Concerne

Coffret de commande TS 971 – Suppression de la deuxième prise UBS

Figure

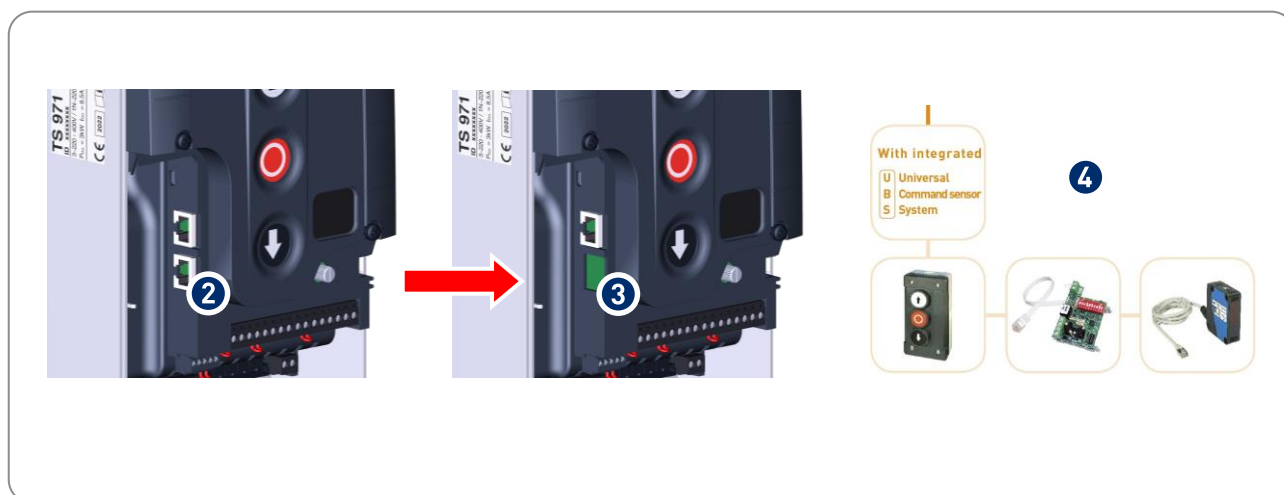
En préparation à une nouvelle interface de données plus moderne, la deuxième prise UBS¹⁾ (2) est supprimée sur le coffret de commande TS 971 (1).

Ainsi, le TS 971 offrira à l'avenir une prise UBS (3), comme c'est déjà le cas actuellement avec le coffret de commande TS 970. Le système UBS peut continuer à être utilisé comme d'habitude avec des composants électriques UBS tels que les appareils de commande, les détecteurs de boucles magnétiques ou les barrières photo-électriques.

- Ce changement entrera en vigueur à compter du 05/2022.
- Des livraisons mixtes sont possibles en raison des stocks.
